【リビジョンアップ】

R20TS1232JJ0100

e² studio RL78 Smart Configurator プラグイン 2026-04.1,
RL78 スマート・コンフィグレータ V1.17.0

図 2-1 CC-RL プロジェクトの [C ソース・ファイルの言語規格 (-lang)]

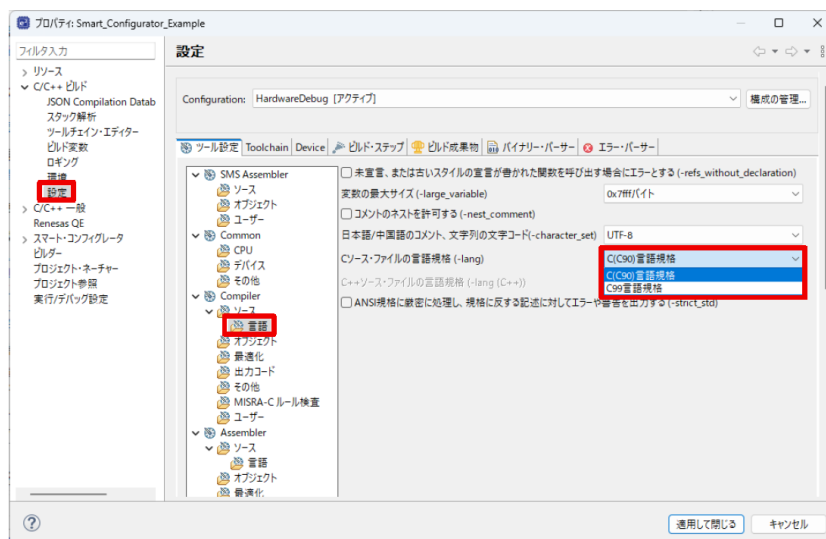
- e² studio のコンパイラ言語設定が、コード生成に反映されない問題
e² studio で設定したコンパイラの言語規格が、コード生成結果に反映されない問題を修正しました。
本バージョンより、スマート・コンフィグレータは CC-RL および LLVM プロジェクトで e² studio の言語規格設定を反映したコードを生成します。
